ENQUÊTE PUBLIQUE

OBJET : Demande de permis de construire déposée par la SAS GreenYellow pour la création d'une centrale photovoltaïque en autoconsommation sur la commune de Marolles Les Saint Calais (72).

RAPPORT d'ENQUÊTE – CONCLUSIONS et AVIS

DOSSIER N° E25000264/72 :

Plan de zonage n°12 - 2/2
Commune : MAROLLES LES SAINT
CALAIS
1 : 5 000

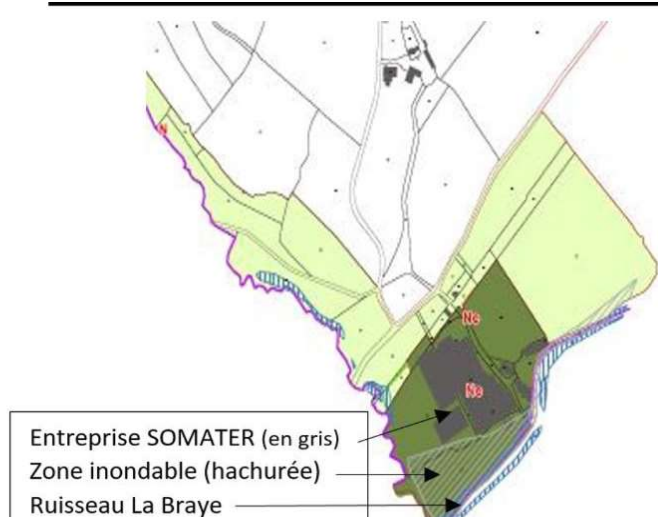
- Le PLUI de la communauté CVBA identifie une zone inondable sur la moitié sud du site.

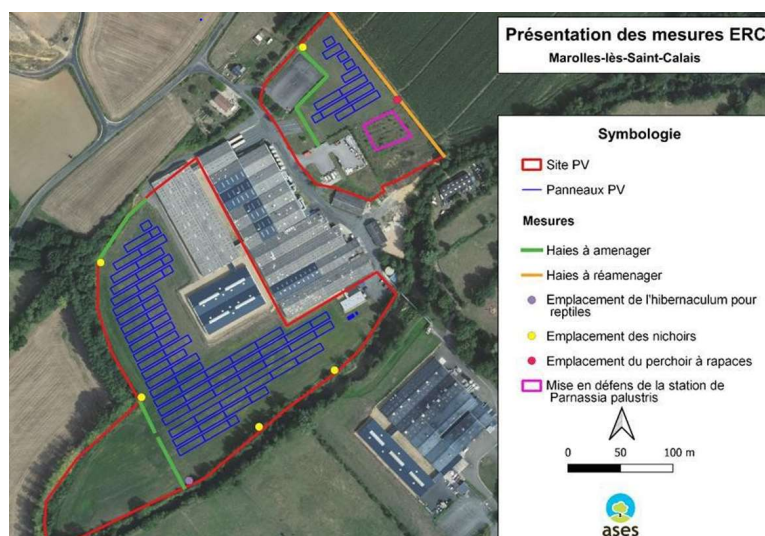
1- **Question de la commissaire enquêtrice :** Concernant la piste périphérique interne, sera-t-elle perméable comme indiqué page 16 dans le mémoire en réponse à la MRAe ou semi perméable comme indiqué dans l'étude hydrologique à la page 42. Ce point n'est pas neutre car cette étude conclut "les surfaces semi et imperméabilisées étant non négligeables, elles entraineront par conséquent des augmentations des écoulements". J'ai lu par ailleurs que ce point devait être abordé avec le SDIS pour un éventuel enherbage de la piste : cela a-t-il été discuté et abouti ?

Question complémentaire résumée de la commissaire enquêtrice : Si l'enherbage de la piste (=5609m²) est autorisé par le SDIS, les impacts sur la zone humide sont de l'ordre de 209m². Il n'y aurait plus nécessité d'un dossier Loi sur l'eau. Pouvez-vous attester que la piste sera enherbée et donc naturelle à l'appui d'un accord écrit du SDIS ?

Commentaire de la commissaire enquêtrice : La portance exigée par le SDIS mérite d'être vérifiée car il est donné 2 réponses : 160 kN (=16,3 Tonnes) et 14 t (=137kN).

Réponse du porteur de projet : La piste interne sera perméable, il est tout à fait possible techniquement de prévoir des pistes perméables avec **la portance de 160 kN (kilo Newton)** demandée par le SDIS72.

Réponse du porteur de projet : La piste sera enherbée car elle restera enherbée. Et ce n'est pas un critère pour le SDIS qui exige seulement **une portance de 14 t**, qui sera assurée par la pose d'une piste en grilles d'acier. Le porteur de projet n'a pas d'accord écrit du SDIS sur cette piste mais cette portance est garantie par ses fournisseurs, ces pistes étant spécialement conçues pour ne pas impacter les surfaces naturelles.

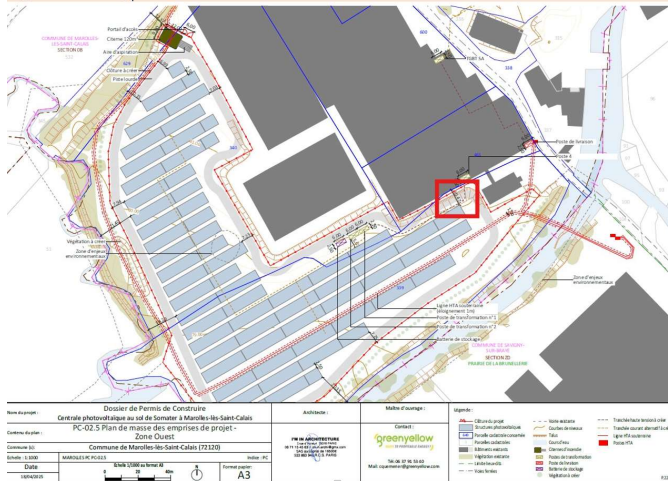
Question de la commissaire enquêtrice : Qui est chargé du suivi de la mise en œuvre de l'ensemble des mesures, préconisations et prescriptions des personnes publiques (MRAe, DDT72, SDIS) et privées (Etude Sondeau et Comirem, étude d'impact et ses mesures ERC), avec quelle fréquence, sur quelle durée (pendant toute l'exploitation ?), quelle formalisation, et pour quels destinataires ?

Réponse du porteur de Projet : La mise en œuvre des mesures de l'étude d'impact et des autres prescriptions qui seront éventuellement reprises dans l'arrêté de permis de construire permet d'assurer la conformité des travaux avec l'autorisation d'urbanisme qui sera délivrée. Elle est donc contrôlée après la DAACT, par le service instructeur d'urbanisme (contrôle de conformité et délivrance d'un certificat de conformité). Pendant les phases de chantier et d'exploitation, un suivi écologique est mis en œuvre par le porteur de projet qui mandate un bureau d'étude indépendant les 5 premières années puis tous les 5 ans pendant toute l'exploitation. Les résultats peuvent être demandés par la DDT et la DREAL pour s'assurer que les mesures sont efficaces.
